東芝マイクロコントローラ TLCS-870 ファミリー TLCS-870/C1 シリーズ

電圧検出回路使用時の制約に関するご連絡

パワーオンリセット回路特性変更に関するご連絡

16 ビットタイマカウンタに関するデータシート修正のご連絡

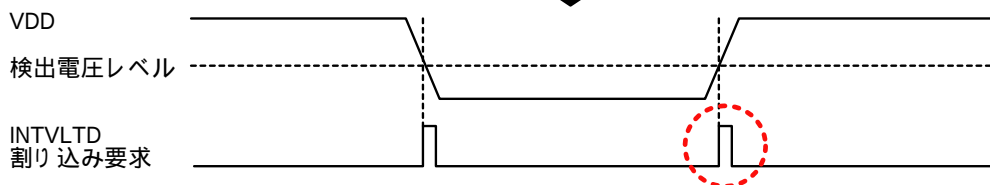
電圧検出回路で割り込みを使用した場合において、INTVLTD 割り込み要求が電源電圧の下降時だけでなく上昇時にも割り込みが発生する場合があります。
また、インサーキットエミュレータ(TMP89C900)の ICE モードでは、電源電圧の上昇時に割り込みは発生しませんので、インサーキットエミュレータ(TMP89C900)がサポートされている製品では開発ツールと実製品で動作が異なる場合があります。

電圧上昇時に
割り込みが発生する場合があります

INTVLTD 割り込みは利用せず、メインプログラムの周期などに合わせて定期的に検出電圧の上下を判定してください。検出電圧の上下は $VDCR1 < VD \times SF >$ によって確認することが可能です。ただし動作電圧が検出電圧近傍にあるときは $VDCR1 < VD \times SF >$ の値が安定しない場合がありますので、複数回の確認を行って判定することを推奨致します。(x = 1, 2)

● 修正前**● 修正後**

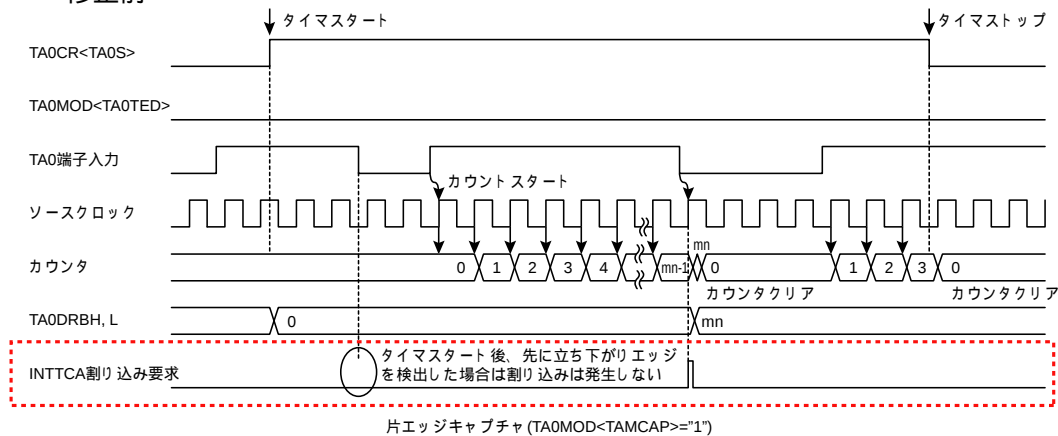
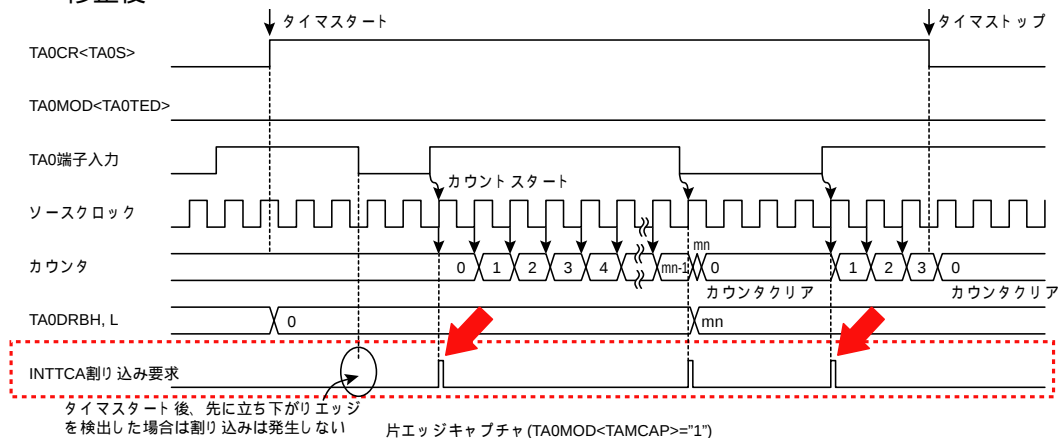
16 ビットタイマカウンタのパルス幅測定モードにおいて、INTTCA 割り込み要求の発生タイミングの記載に誤りがありました。記載の誤りは以下の 2 箇所です。

1. 片エッジキャプチャ時、カウントスタートエッジ、および 2 回目のカウントスタートエッジで割り込み要求が発生しない表記になっていましたが、正しくは割り込み要求が発生します。

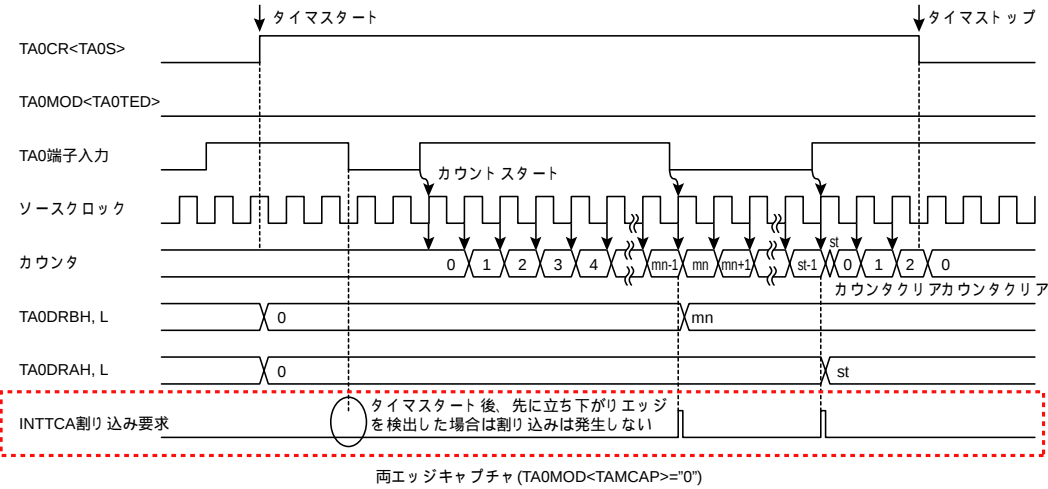
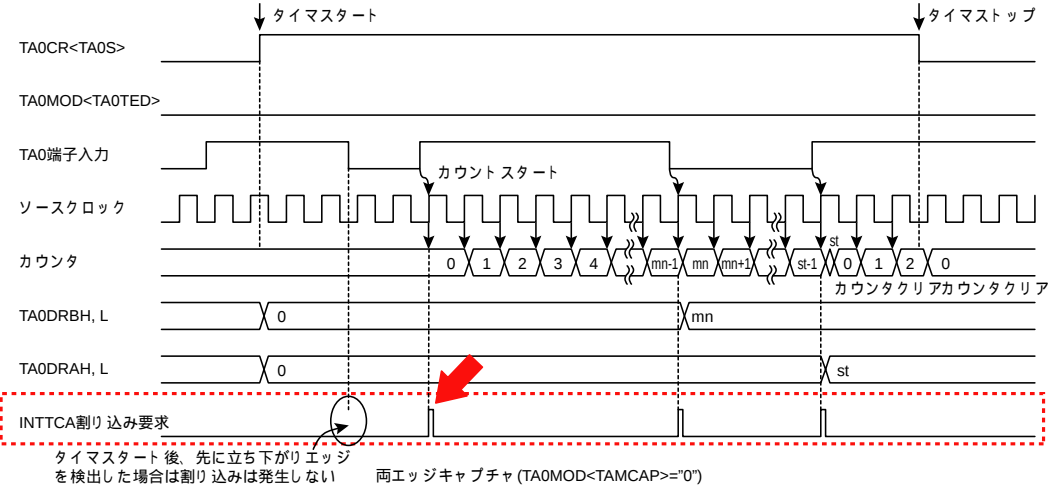
2. 両エッジキャプチャ時、カウントスタートエッジでは割り込み要求が発生しない表記になっていましたが、正しくは割り込み要求が発生します。
